Ministerie van Infrastructuur en Waterstaat  
Directie Participatie o.v.v. "Lob van Gennep"  
Postbus 20901,  
2500 EX Den Haag

Ven-Zelderheide, 15 maart 2020

## Zienswijze Lob van Gennep

*Figuur 1.*

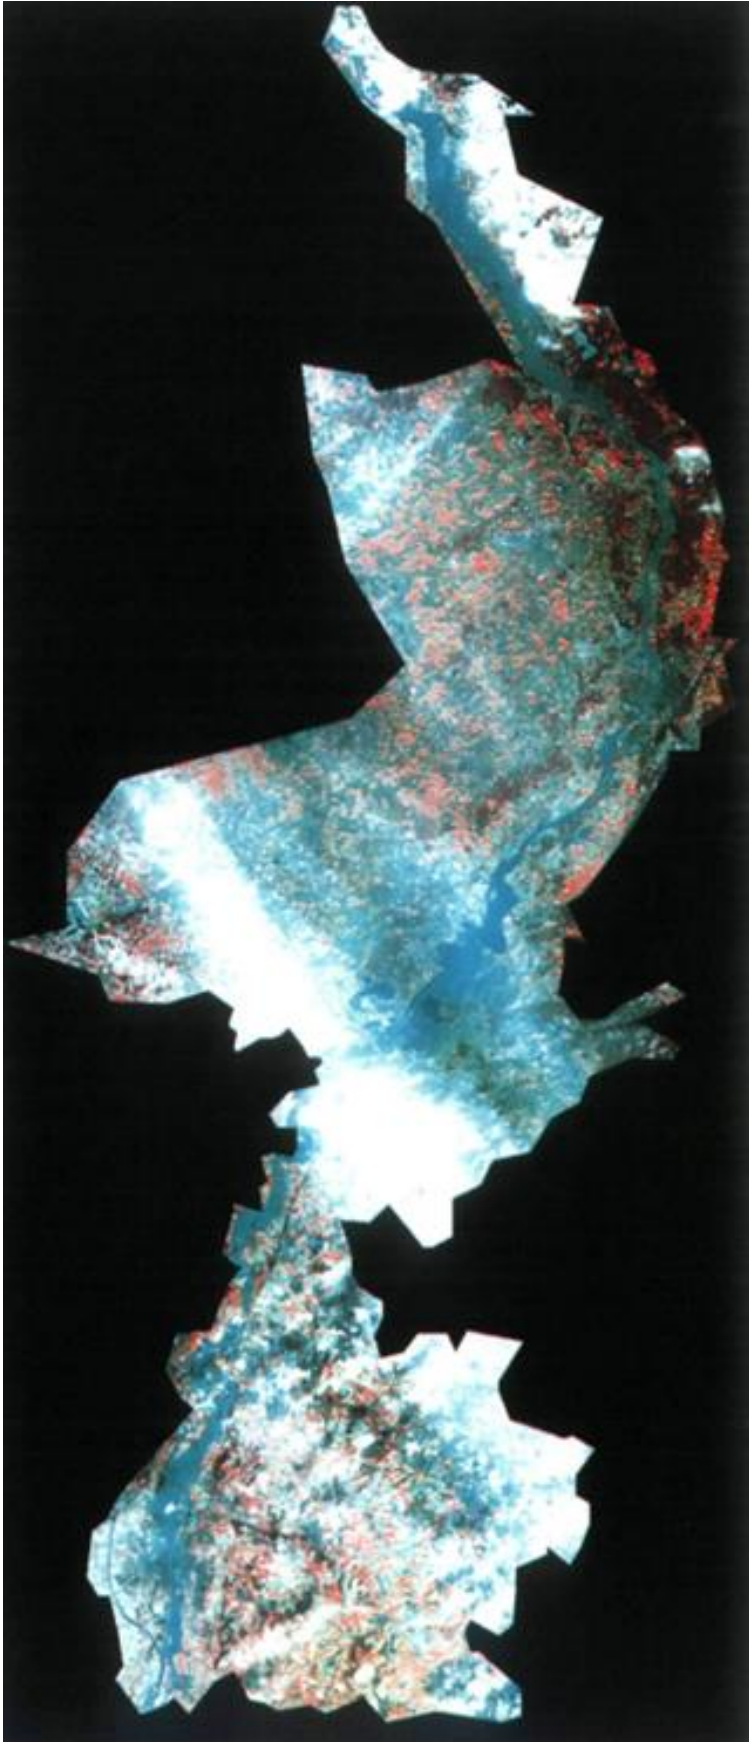
Het gebied van de Lob van Gennep is reeds eeuwenlang bebouwd, bewoond en in gebruik. In de loop der tijd is het gebied onder regie van de Overheid ontwikkeld tot huidige vorm en maatschappelijke functie. Het gebied is relatief hooggelegen, op 12 tot 14 meter boven NAP, in de buitenbocht van de Maas die hier afbuigt naar lagergelegen gebied richting zee. Typisch is dan ook dat binnenbocht (de Beerse Overlaat) significant lager ligt dan de buitenbocht.

Over dit gebied langs de Maas tussen Gennep en Mook zijn zeer veel, interessante en goed gedocumenteerde beschrijvingen gepubliceerd waarin overtuigend weinig tot niets over wateroverlast wordt vermeld. De onderstaande opname in figuur 1 vanuit de ruimte zoals gepubliceerd in het verslag hoogwater Maas januari/februari 1995 is illustratief.

Veel gebruikt argument is dat de Lob van Gennep als winterbed, juridisch onderdeel is van de rivierbedding van de Maas en daaraan wordt stilzwijgend gekoppeld dat het gebied mag en moet worden benut voor bewuste, actieve inundatie, berging, retentie, noodoverloop etc. De woordkeuze zou van belang kunnen zijn voor juridische aspecten die in de NRD-rapportage niet geadresseerd zijn. In twee van de oplossingsrichtingen wordt de Lob ingezet bij extreem hoogwater en de manier waarop past bij de definitie van Noodoverloop.

In de recente geschiedenis is het gebied bedijkt en is het gebied tussen Gennep en Mook en passant als rivierbedding aangemerkt. Dat laatste strookt niet met de brief van 18 januari 1994 van de Minister van Verkeer en Waterstaat waarin het begrip winterbed wordt gepreciseerd. De Lob van Gennep heeft nooit voldaan aan het criterium " *1 keer instromen per 2 jaar bij een afvoer van 1500m<sup>3</sup>/s.*" en hoort dus niet tot het winterbed. Ook de toegekende prioriteit om aan de wettelijke bescherming te voldoen is een signaal: 25 jaar na het hoogwater van 1995 moet nu nog een Verkenning voor het gebied worden gedaan.

De Lob van Gennep aanwijzen als bergingsgebied met argument dat dit gebied ooit tot de rivierbedding behoorde wordt bestreden. Ongeveer 70% van Nederland was ooit rivierbedding of zeebodem en dat wil niet zeggen dat alle gebieden als bergingsgebied aangemerkt worden.

Er bestaan veel gegronde redenen om de bepalingen dat het gebied tot de rivierbedding behoort en diens gevolge als berging benut moet worden, te heroverwegen.

*Figuur 2.*

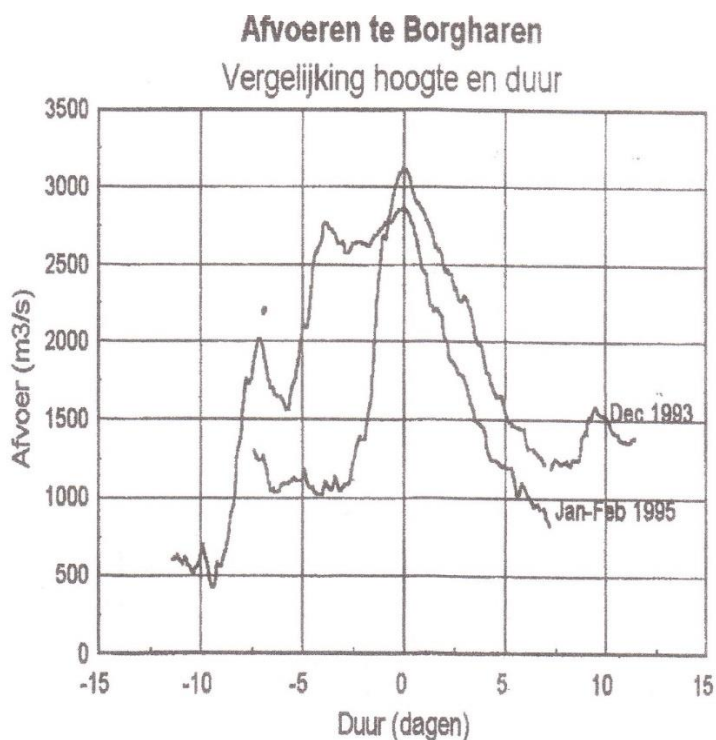
Hoewel jaarlijks wel een periode waarin hoogwater in de Maas voorkomt, blijft de hoogte, vorm en duur van de hoogwatergolf moeilijk voorspelbaar. De beide overstromingen in de recente geschiedenis werden veroorzaakt door erg verschillende hoogwatergolven: in 1993 door een relatief korte hoogwatergolf met een duidelijke piek en in 1995 een langdurige vlakke hoogwatergolf. De Piekafvoer bedroeg respectievelijk 3120 m<sup>3</sup>/s en 2870 m<sup>3</sup>/s. E.e.a. is weergegeven in onderstaande figuur 2.

In de piek van 1993 zat boven 2500 m<sup>3</sup>/s een hoeveelheid water van meer dan 70 miljoen m<sup>3</sup>. Voor 1995 leidt soortgelijke schatting tot meer dan 100 miljoen m<sup>3</sup>. E.e.a. behoeft een vertaling naar de huidige uitgangspunten met veel hogere afvoeren. De indicatie op basis van toen geeft al een idee van de functionele beperking van de Lob van Gennep.

In de hoogwatergolf van 1993 werd ruim 1 miljard m<sup>3</sup> en in 1995 ruim 2 miljard m<sup>3</sup> afgevoerd. Het tijdsverschil tussen het optreden van de hoogste waterstand in Borgharen en Mook was in 1995 ca 2 dagen. Alleen al in de periode tot de hoogste waterstand in Mook is al meer dan een half miljard m<sup>3</sup> bij Borgharen ingestroomd. De potentiële bergingscapaciteit van de Lob valt daarbij in het niet en is geen instrument waarmee dergelijke watermassa's gestuurd kunnen worden.

Figuur 3.

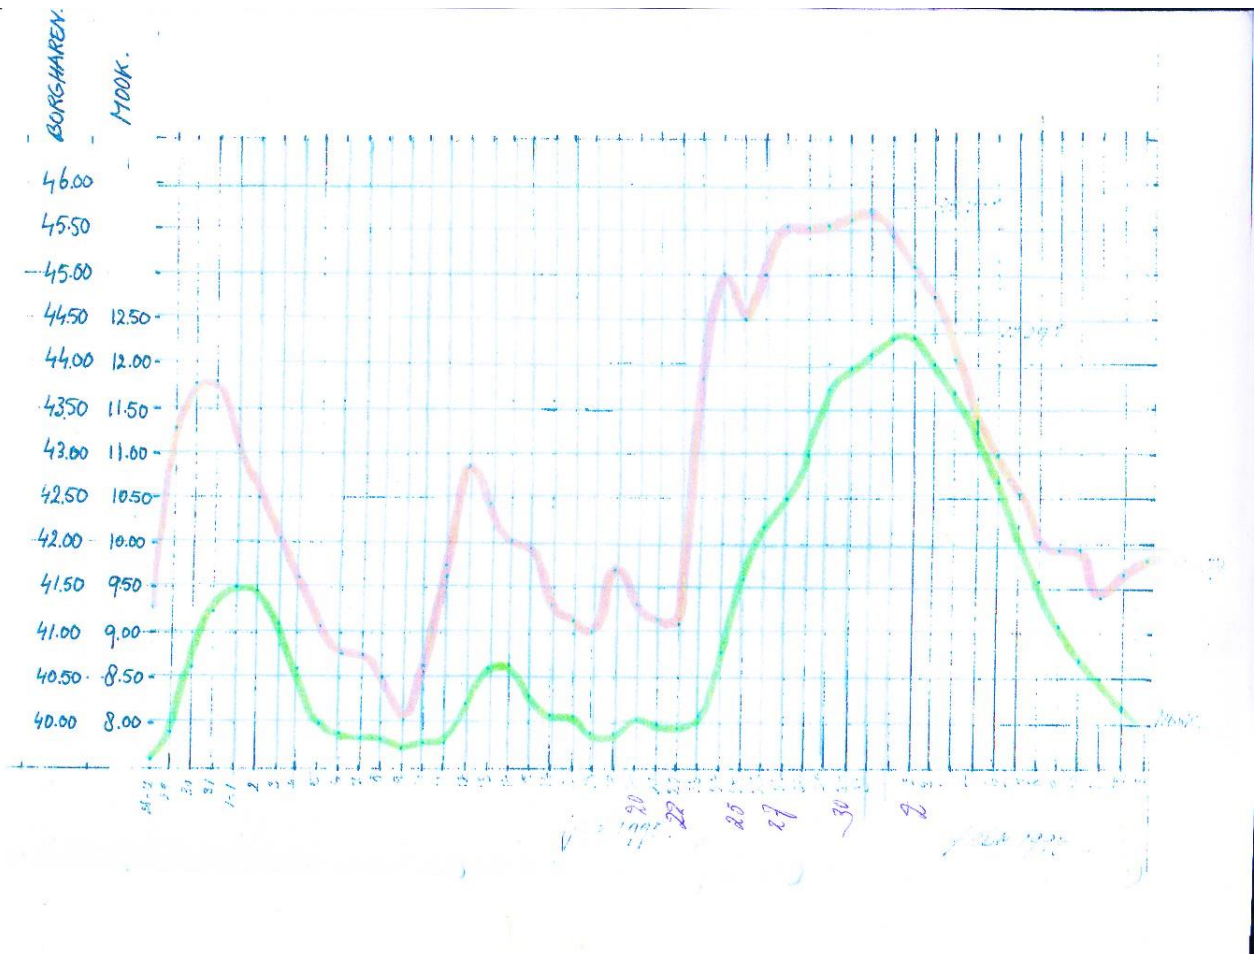
Uit de privéregistratie (Henk Bouwhuis, Mook) van de hoogwaterstanden bij Borgharen en Mook in 1995 kunnen belangrijke kenmerken van de Maas worden afgeleid, zie figuur 3. Die kenmerken zijn van belang voor de beoordeling van de Lob van Gennep als retentie gebied. Het boeiende aan deze registratie is dat deze een feitelijke bevestiging geeft van theoretisch beschouwingen.

De grote schommelingen in waterstand bij Borgharen in de aanloop naar de hoogwatergolf zijn in Mook gedempt door de inherente berging van de rivier. Op 22 januari begint de waterstand bij Borgharen snel te stijgen. Een dag later zet die stijging in bij Mook, zij het met een mindere gradiënt, hetgeen toegeschreven kan worden aan de inherente berging van de Maas stroomopwaarts in combinatie met het relatief beperkte stroomvoerend vermogen van de Maasvallei.

Vanaf 24 januari daalt de afvoer bij Borgharen en vanaf 25 januari neemt de afvoer weer toe. Deze tijdelijke reductie in afvoer kan mathematisch beschouwd worden als virtuele berging. Uit de registratie van de afvoer te Borgharen kan een schatting gemaakt worden voor inhoud van die virtuele berging nl. 200 miljoen m<sup>3</sup>. ( 2,5 dagen virtuele afvoer daling van 2750 naar 1750 m<sup>3</sup>/s) In de grafiek van figuur 3 wordt het effect van de virtuele berging zichtbaar door een tijdelijk minder snelle stijging bij Mook welke stijging binnen twee dagen weer toeneemt.

Vanaf 27 januari begint de overstroming in midden Limburg en een dag later is het effect bij Mook zichtbaar door een voorgaande stijging echter met een mindere gradiënt dan in de eerste fase. Dat laatste kan toegeschreven worden aan de overstroming waarbij de Maas bij onvoldoende afvoer stroomafwaarts via de Maasvallei eigen bergingscapaciteit in midden Limburg heeft gecreëerd. Door die overstroming is Gennep/Mook en de bedijkte Maas ontsnapt aan een ernstige overstroming.

Uit dit beeld zijn twee logische en belangrijke conclusies te trekken.

1. De vroeg ingezette grote berging van 200 miljoen m<sup>3</sup> heeft slechts een tijdelijk, vertragend effect op de stijging stroomafwaarts bij Mook en is niet meer effectief bij de aanhoudende afvoer in Borgharen.
2. De overstromingen in Midden Limburg, zelfs met die grote virtuele retentie, waren niet het gevolg van het hoge wateraanbod maar van de beperkte afvoer stroomafwaarts.
